Maschinenverordnungs-Check

Fiktives Beispiel: Betrieb, Maschine und Befunde sind erfunden. So ist der Bericht aufgebaut, den Sie nach 5 Werktagen bekommen. Im Bericht zu Ihrer Maschine belegt ein Foto jeden gelben und roten Befund.

Betrieb	Weinkellerei Musterhof GmbH, Burgenland – erfunden
Maschine	Roboter-Palettierzelle am Ende der Abfülllinie, palettiert Kartons mit 6 × 0,75 l
Hersteller, Baujahr	Integrator aus Österreich (hier ohne Namen), 2016, Serien-Nr. PZ-2016-017
Aufbau	Industrieroboter mit 4 Achsen und Klemmgreifer, Zuführung mit Lagenbildung, ein Palettenplatz. Schutzzaun mit zwei Türen, Zugang zum Palettenplatz über eine 4-strahlige Lichtschranke
Steuerung	SPS mit Sicherheitsrelais für Not-Halt, Türen und Lichtschranke; Robotersteuerung; Fernwartungsrouter des Integrators
Energie	400 V AC, Druckluft 6 bar
Konformität	EG-Konformitätserklärung 2016 nach Maschinenrichtlinie 2006/42/EG für die Zelle als Gesamtheit
Anlass	Ein zweiter Palettenplatz ist für Frühjahr 2027 geplant
Begehung	17.03.2026, 8:00–12:30 Uhr, Zelle im Betrieb und im Stillstand. Dabei: Leiter Technik, Schichtführer Abfüllung
Bericht	Nr. MVC-2026-B01 vom 24.03.2026 · Jan Stephan, Meister Mechatroniker Ele

Draufsicht, nicht maßstäblich. Markiert sind die Befunde mit Handlungsbedarf; die Nummern entsprechen der Tabelle.

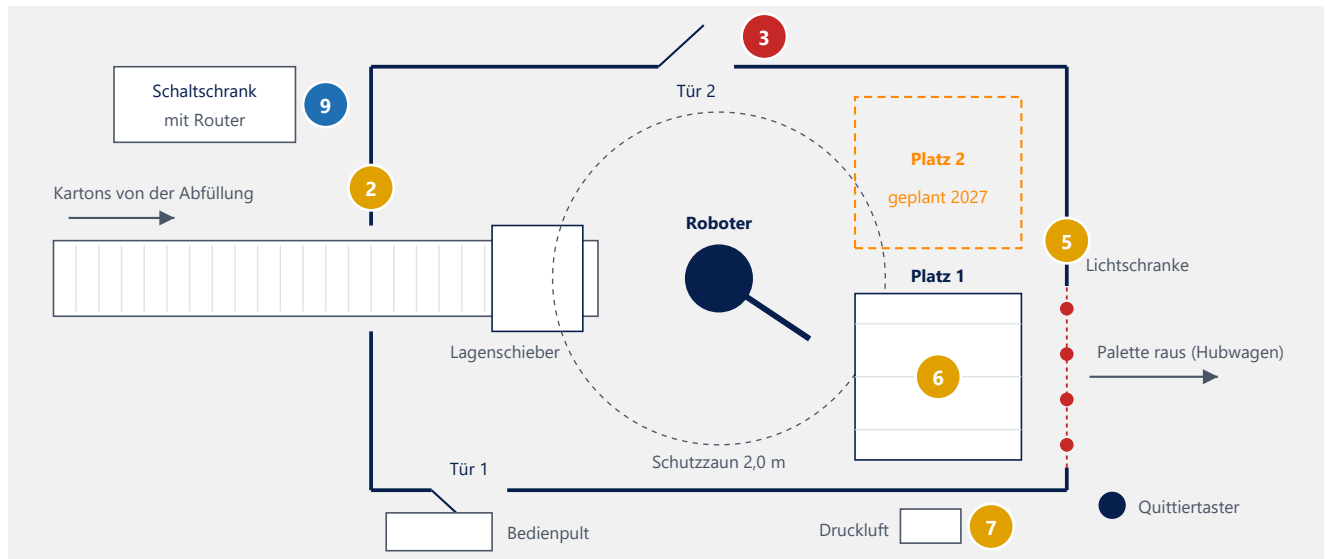
Eine Schutztür war überbrückt (Nr. 3). Die Überbrückung wurde am Begehungstag im Beisein des Leiters Technik entfernt; die Tür wirkt wieder. Die Ursache ist noch offen. 5 weitere Mängel sind innerhalb der Fristen in der Maßnahmenliste zu beheben. Weitere Mängel mit unmittelbarer Gefahr habe ich nicht festgestellt.

Nr.	Prüfpunkt	Befund	Methode	Ampel
1	Schutzzaun	2,0 m hoch, Felder nur mit Werkzeug lösbar. Höhe und Abstand zum Arbeitsraum des Roboters passen zu EN ISO 13857.	S · M	■ Grün
2	Kartoneinlauf	Der Durchlass im Zaun für die Zuführung ist 650 × 500 mm groß, der größte Karton 330 × 320 mm. Neben dem Karton lässt sich bis zum Lagenschieber greifen, etwa 450 mm hinter dem Zaun. Dort besteht Quetschgefahr.	S · M	■ Gelb

Nr.	Prüfpunkt	Befund	Methode	Ampel
3	Schutztüren	Tür 1: Öffnen stoppt den Roboter, Wiederanlauf erst nach Schließen und Quittieren. Tür 2: Sicherheitsschalter mit einem zweiten Betätiger überbrückt, der Roboter lief bei offener Tür weiter. Laut Schichtführer wird so eingegriffen, um umgefallene Kartons zu richten, ohne die Abfüllung zu stoppen. Am Begehungstag entfernt, Funktion danach geprüft.	F · G	 Rot
4	Not-Halt	Drei Taster: Bedienpult, Palettenplatz, Tür 1. Jeder stoppt Roboter und Zuführung. Wiederanlauf erst nach Entriegeln und Quittieren.	F	 Grün
5	Lichtschranke Palettenplatz	Jeder der 4 Strahlen stoppt den Roboter. Abstand zur nächsten Gefahrstelle: 1,40 m. Ob das reicht, hängt von der Nachlaufzeit des Roboters ab. Sie ist nicht dokumentiert, auch nicht nach dem Tausch 2023.	F · M · U	 Gelb
6	Hintertreten und Wiederanlauf	Wer die Lichtschranke passiert hat, steht unerkannt auf dem Palettenplatz. Vom Quittiertaster aus ist der Platz hinter der Palette nicht einsehbar. Der Roboter kann also anlaufen, während jemand in der Zelle steht.	S	 Gelb

7	Energietrennung	Hauptschalter abschließbar. Die Druckluft lässt sich nur an einer Schnellkupplung trennen; ein abschließbares Einschalt- und Entlüftungsventil fehlt. Der Greifer hält nach dem Abschalten weiter Druck.	S	 Gelb
8	Elektrische Ausrüstung	Schutzleiter und Isolation gemessen, alle Werte in Ordnung (Messprotokoll im Anhang). Schaltschrank geschlossen, Betriebsmittel gekennzeichnet.	M · S	 Grün
9	Steuerung und Fernzugriff	Der Fernwartungsrouter des Integrators ist ständig online. Wer Zugang hat, weiß der Betrieb nicht; Zugriffe werden nicht protokolliert. Rechtlich wird der Schutz gegen Korrumpierung erst Pflicht, wenn der Umbau eine wesentliche Veränderung ist. Technisch empfehle ich ihn schon jetzt.	S · G	 Hinweis
10	Prüfungen und Nachweise	Die Betriebsanleitung verlangt eine tägliche Prüfung von Lichtschranke und Türen. Nachweise dazu gibt es nicht. Nach dem Tausch der Lichtschranke 2023 ist keine Funktionskontrolle dokumentiert.	U · G	 Gelb

Frist	Nr.	Maßnahme	Grundlage	Zuständig	Erledigt am
sofort	3	Überbrückung an Tür 2 entfernen und Funktion prüfen.	§ 15 ASchG; § 17 AM-VO	Leiter Technik mit Stephan Automation	17.03.2026
2 Wochen	3	Ursache beseitigen. Ablauf festlegen, wie umgefallene Kartons gefahrlos gerichtet werden: Zelle stoppen, Tür öffnen, richten, quittieren. Schalter mit Manipulationsschutz einbauen (codiert, verdeckt montiert). Mitarbeitende unterweisen.	EN ISO 14119; § 14 ASchG; § 17 AM-VO	Leiter Technik, Integrator	
4 Wochen	2	Durchlass am Kartoneinlauf verkleinern , z. B. mit Blechen auf Kartonmaß plus Luft, oder den Tunnel verlängern. Der Lagenschieber darf nicht erreichbar sein.	EN ISO 13857; EN 415-4	Instandhaltung	
4 Wochen	6	Wiederanlauf absichern. Quittiertaster so setzen, dass der ganze Palettenplatz einsehbar ist. Dauerhaft mit dem Umbau: Platz überwachen, z. B. mit Laserscanner.	EN ISO 13849-1 (Rücksetzen); EN ISO 12100	Integrator

4 Wochen	10	Prüfnachweise führen. Tägliche Prüfung von Lichtschanke und Türen mit Checkliste. Funktionskontrolle nach jeder Reparatur an Schutzeinrichtungen dokumentieren.	§ 13 und § 16 AM-VO; Betriebsanleitung	Schichtführung, Instandhaltung	
3 Monate	5	Nachlaufzeit messen und den Sicherheitsabstand der Lichtschanke berechnen. Reicht der Abstand nicht, Lichtschanke versetzen.	EN ISO 13855; § 13 Abs. 2 AM-VO	Integrator oder Fachfirma	
3 Monate	7	Druckluft abschließbar trennen. Einschalt- und Entlüftungsventil mit Schloss an der Wartungseinheit nachrüsten. Festlegen, wie der Greifer drucklos gemacht wird.	§ 17 Abs. 1 AM-VO; EN ISO 14118	Instandhaltung	
vor dem Umbau	9, 12	Umbau vorbereiten. Fehlende Unterlagen beim Integrator anfordern. Fernzugriff nur bei Bedarf freischalten, z. B. per Schlüsselschalter; Zugänge und Zugriffe dokumentieren.	Empfehlung; bei wesentlicher Veränderung Anhang III Nr. 1.1.9 VO (EU) 2023/1230	Leiter Technik
